STADSFULLMÄKTIGES I MALMÖ HANDLINGAR

1963 Nr 79

Om antagande av förslag till stadsplan för område vid Östra Hyllievägen i Limhamn

Förslag till stadsplan för område vid Östra Hyllievägen i Limhamn i Malmö

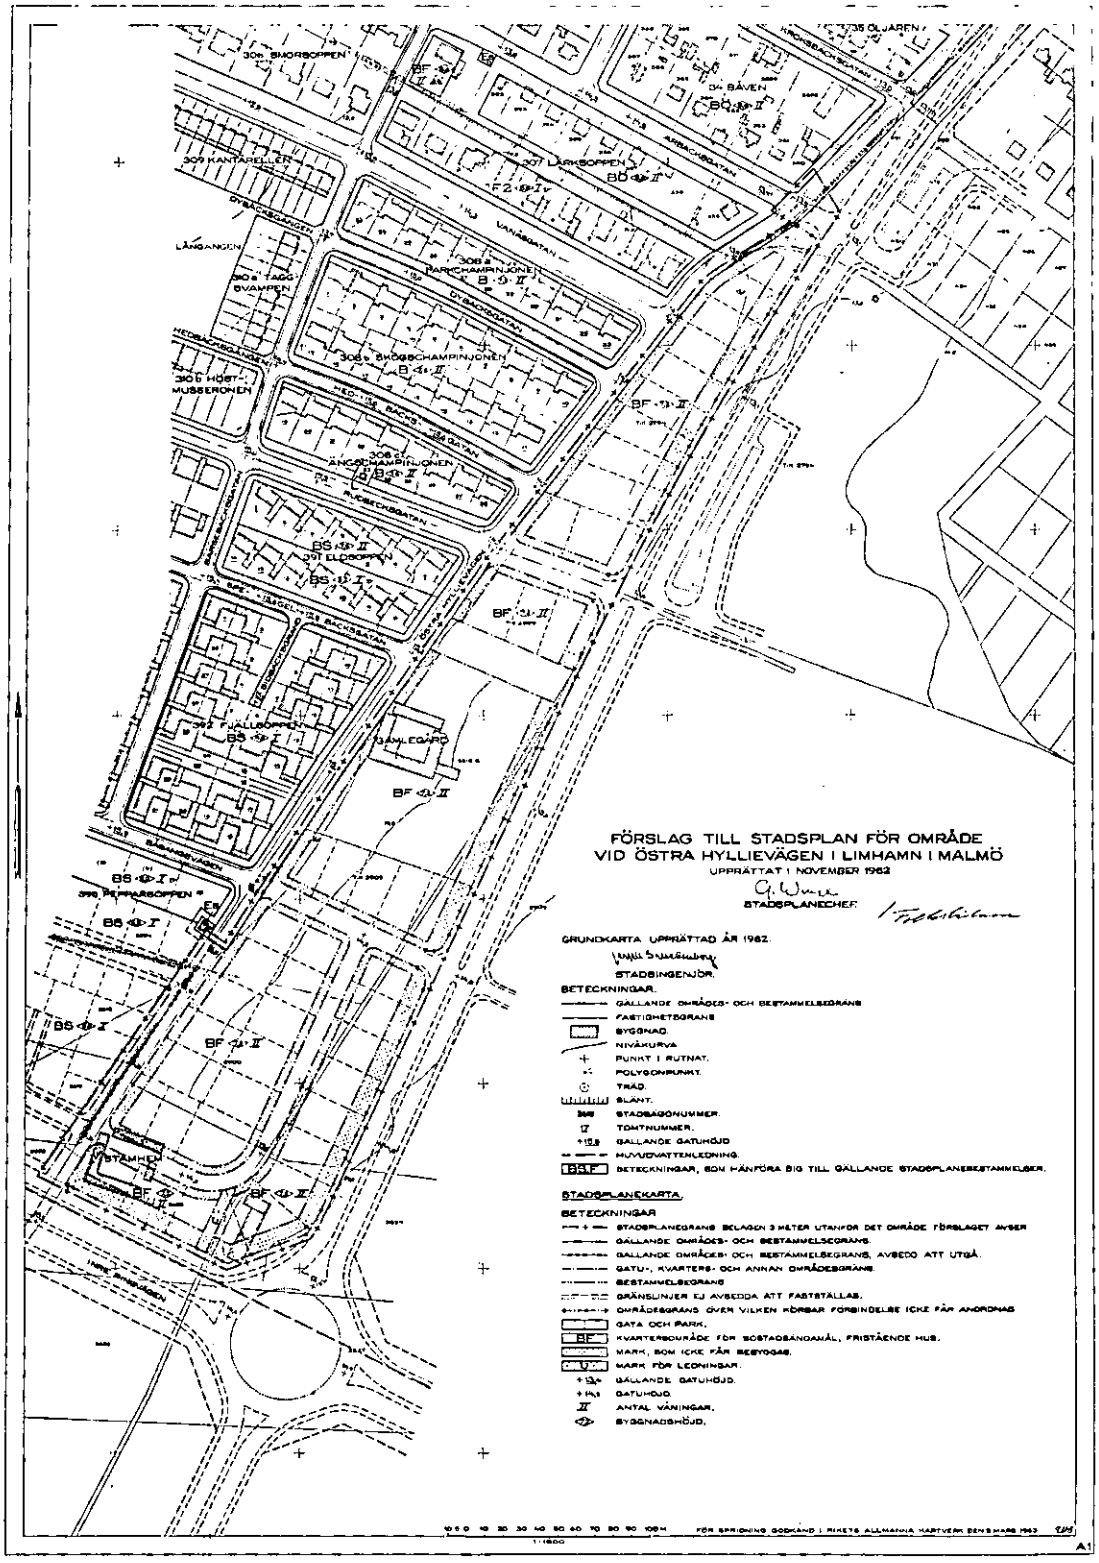
Undertecknad, som tagit del av stadsplan för område vid Östra Hyllievägen i Limhamn, får härmed rikta anmärkning mot densamma. Enligt den framlagda stadsplanen skall Ringvägen skära genom den fastighet stadsäga nr 2622 inom stadsdelen Limhamn, som jag äger, och kommer fastigheten härigenom att avsevärt förminskas och nästan helt förlora sitt värde. Jag kan därför ej godkänna det framlagda förslaget.

Efter utställandet av förslaget till stadsplan för område vid Östra Hyllievägen i Limhamn har ytterligare en anmärkningsskrivelse inkommit. Skrivelsen avser de utanför planområdet med illustrationslinjer visade huvudvägarna och synes icke ge anledning till ändring av byggnadsnämndens beslut att godkänna planförslaget.
